Illustrierte Ersatzteilliste (IPL) – Update

536LiP4, 536LiPT5 und 536LiPX

Beschreibung der Änderung

Referenz 1

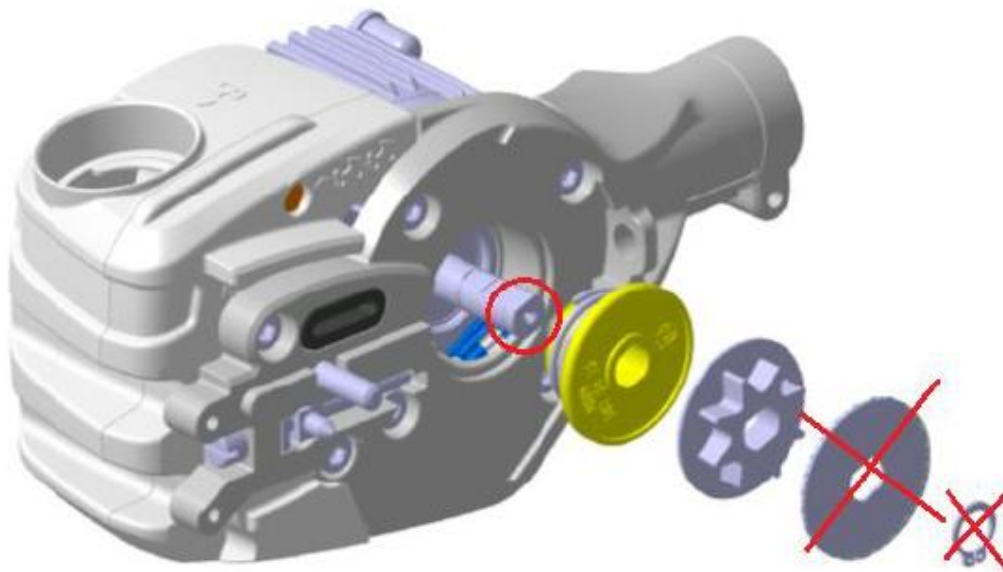
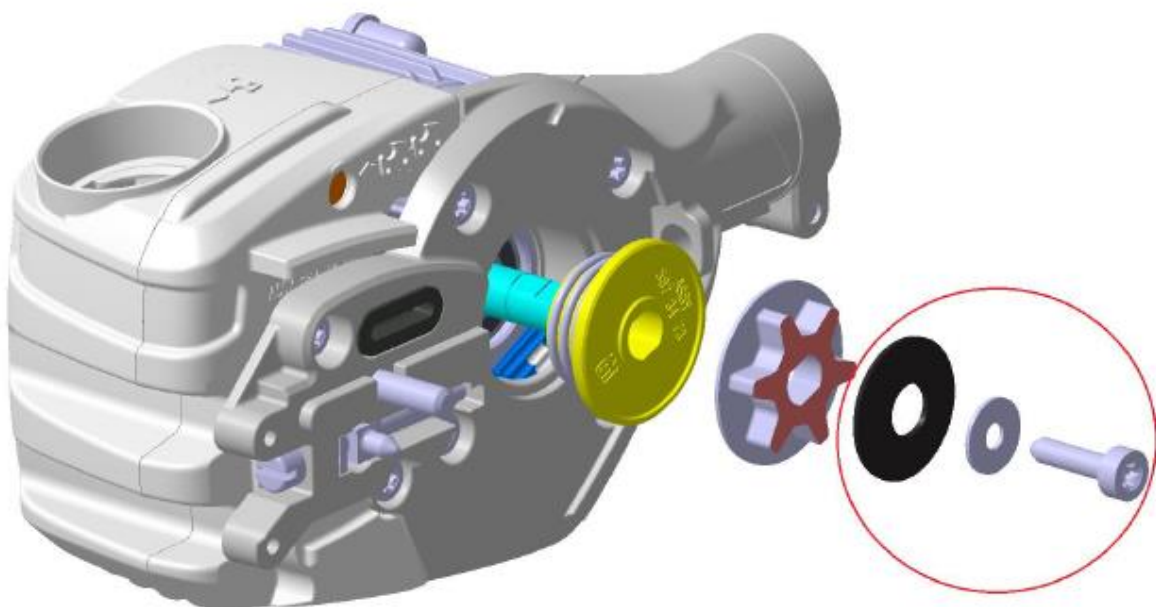
Motor assy is replaced with a new motor assy that has an internal threaded hole in the shaft.
The washer and circlip are replaced by a disc spring, washer and screw.
The screw must be tightened with 7-8 Nm and the spur sprocket must be held / fixed to enable that.

Old setup

New setup

Motorbaugruppe 587 69 08-01 ersetzt durch Motorbaugruppensatz 546 70 36-01 mit Motorbaugruppe (529 65 38-01), Tellerfeder (597 67 01-01), Scheibe (503 23 00-35), Schraube (503 21 53-20) (siehe Referenz 1 auf Seite 2).

Referenz 2 zur IDENTIFIKATION von SCHNEIDSYSTEM 529 53 71-01.

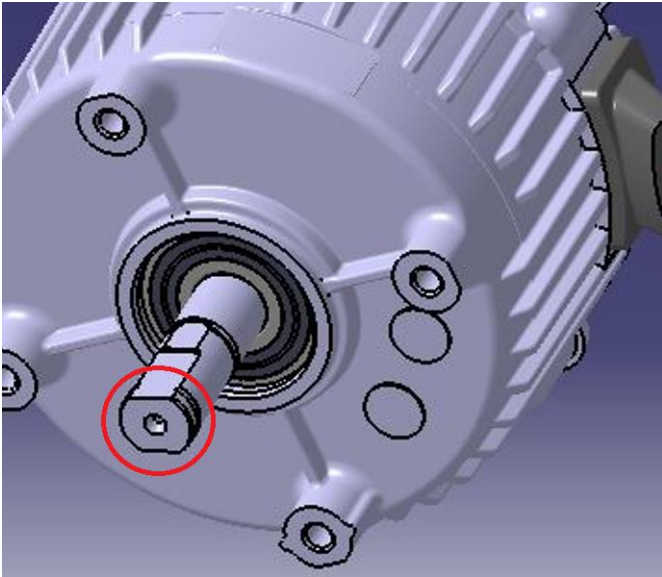
Altes SCHNEIDSYSTEM 529 53 71-01 > (Motorwelle ohne Schraubenbohrung) **NUR** kompatibel mit SICHERUNGSRING 735 31 12-00 und SCHEIBE 577 27 15-01. Dieses alte Schneidsystem umfasst den MOTOR 587 69 08-01.

Neues SCHNEIDSYSTEM 529 53 71-01 > (Motorwelle mit Schraubenbohrung, siehe unten) **NUR** kompatibel mit TELLERFEDER 597 67 01-01, SCHEIBE 503 23 00-35 und SCHRAUBE 503 21 53-20. Dieses neue Schneidsystem umfasst den MOTOR 529 65 38-01.
